Projet de correction de courbes et profil avec ajout d'une voie lente sur la route 169, du kilomètre 9,6 au kilomètre 13,3 (3,7 km)

--- **PR5.1**
Amélioration de la route 169, du km 9,6
au km 13,3, dans les MRC de La Côte-de-
Beaupré et de Charlevoix

**Addenda 1
Octobre 2011**

Initiateur du projet : Ministère des Transports du Québec
N° de projet : 154-87-0171
Consultant : GENIVAR inc.
N° de projet : 111-15838-00

Annexe cartographique

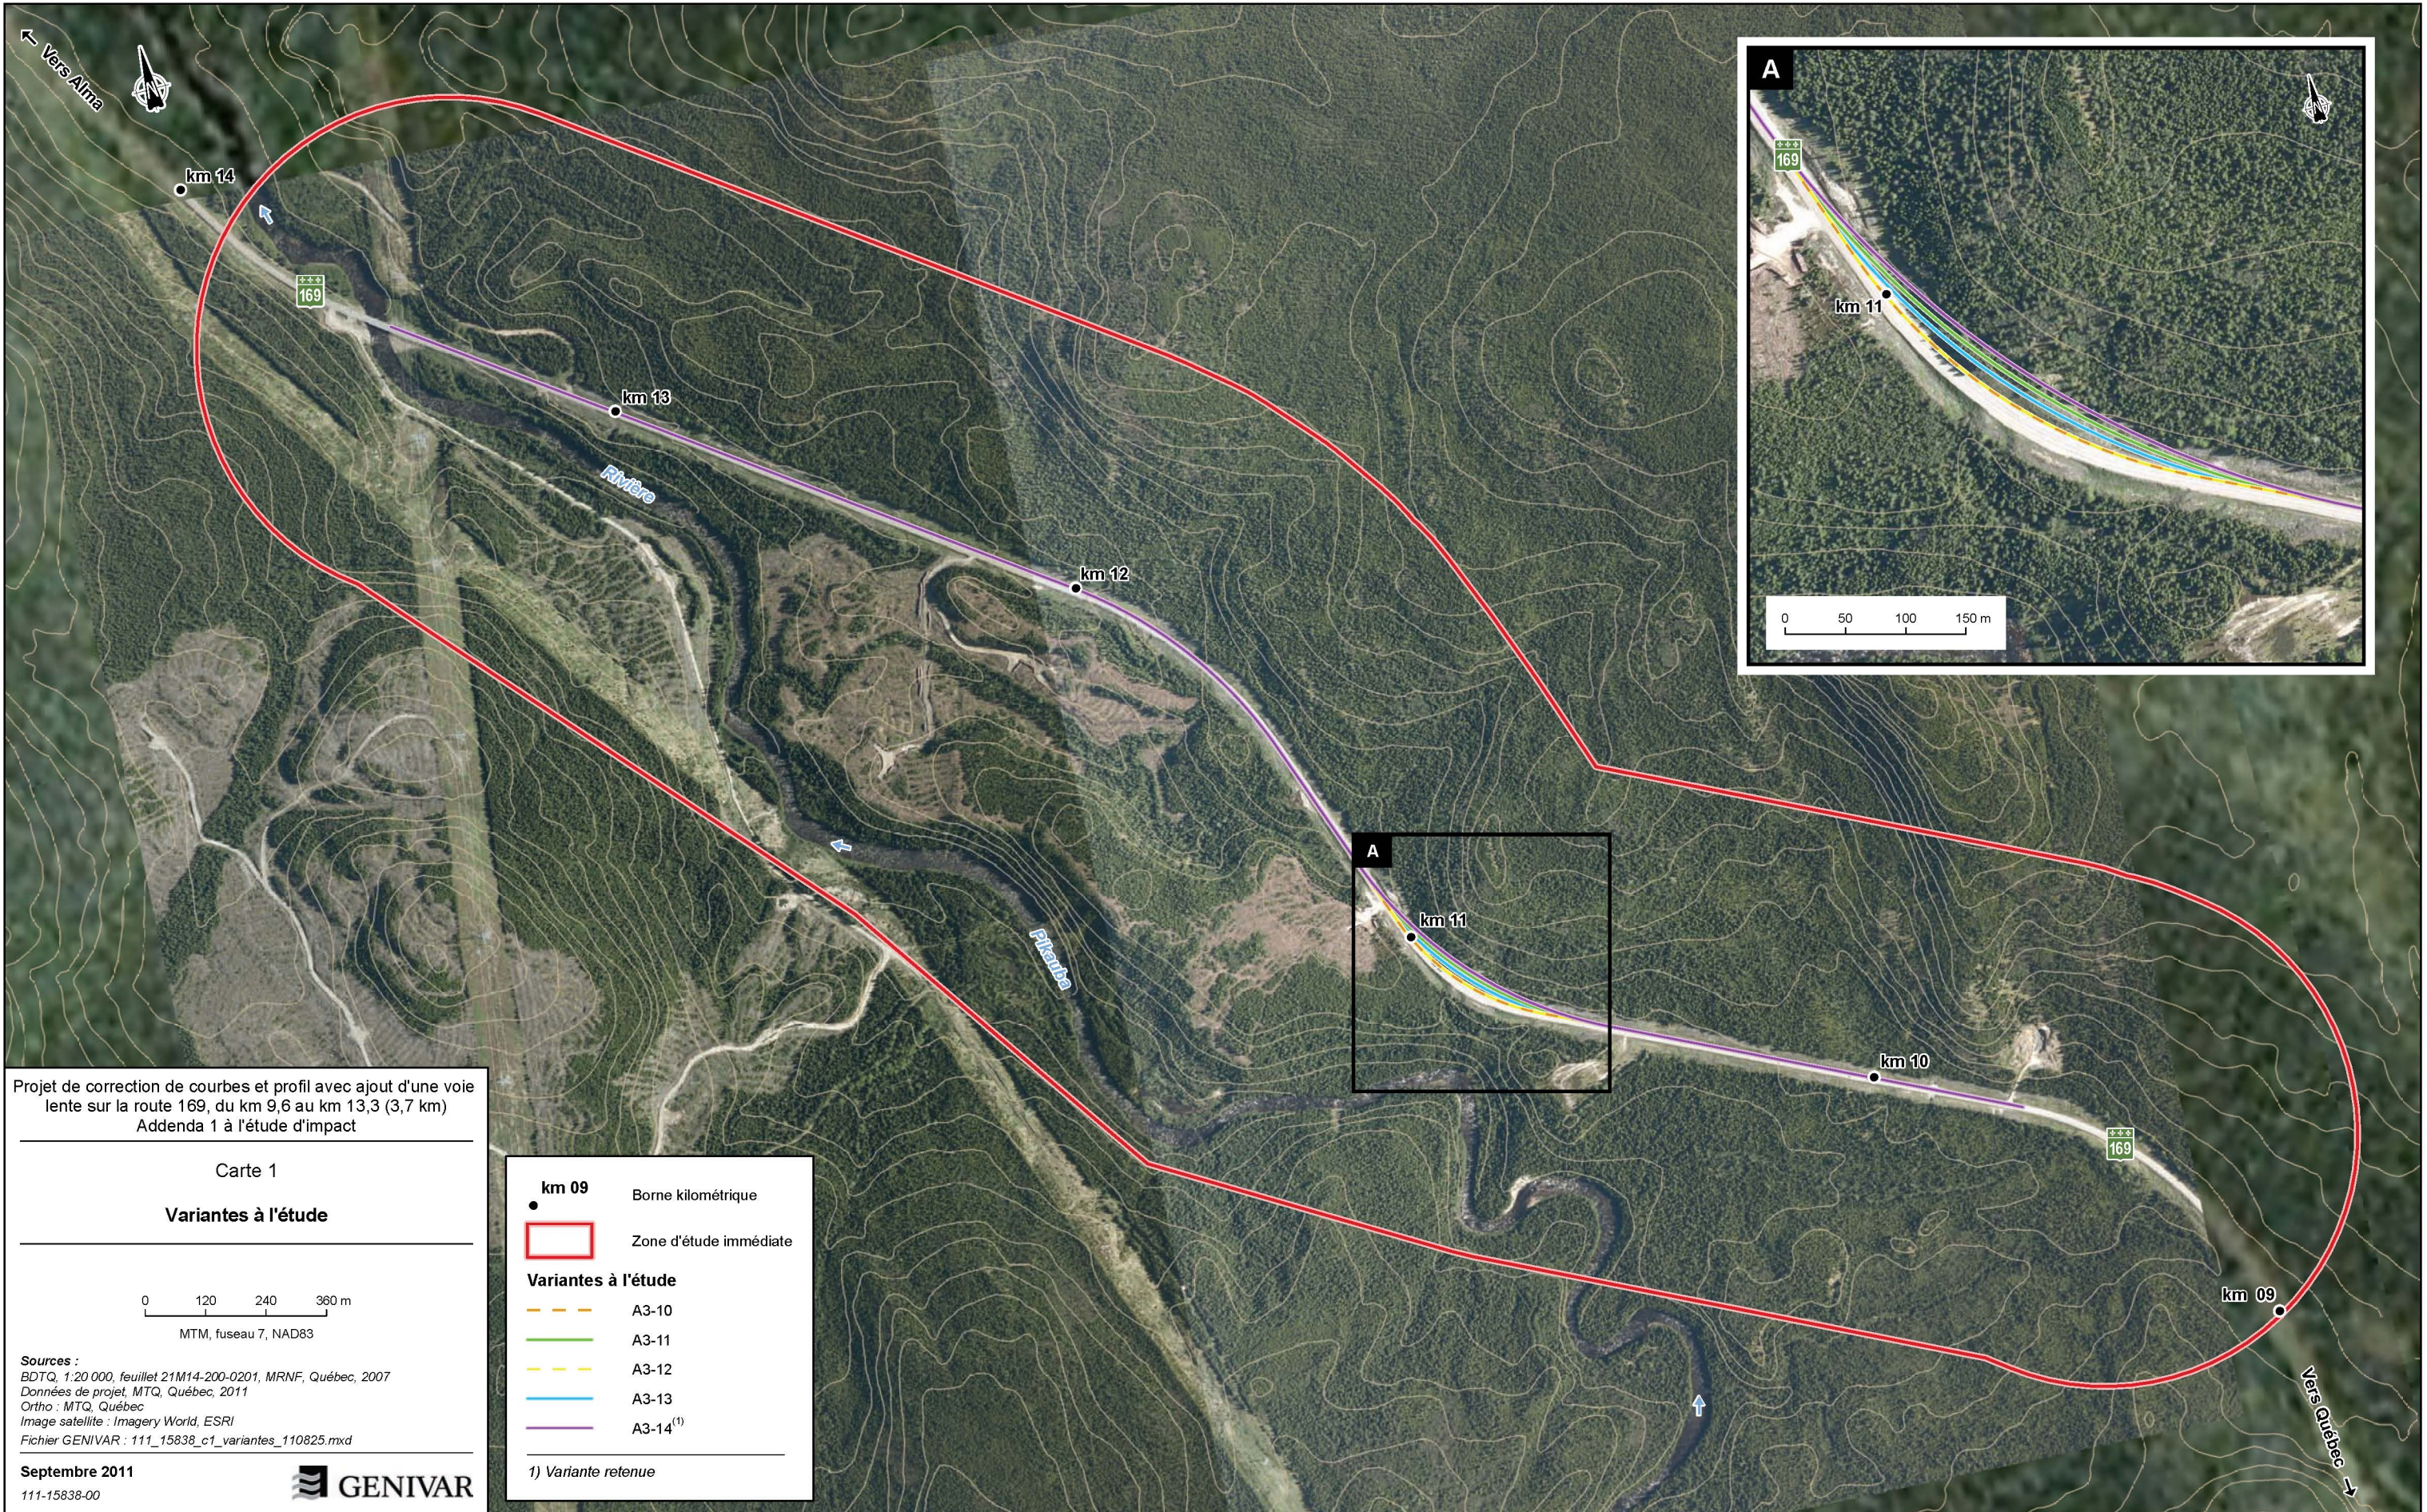
- Section 3.1 : Description du tracé proposé (variantes du tracé en plan).

La carte 1 de l'annexe 2 montre les différentes variantes étudiées. À noter que le tracé en plan de ces variantes se distingue uniquement au niveau de la courbe sous-standard située dans le secteur du kilomètre 11. Les variantes A3-10 et A3-12 suivent le même parcours en plan et se différencient l'une de l'autre sur d'autres éléments (voir le tableau de la réponse à la question QC-21).
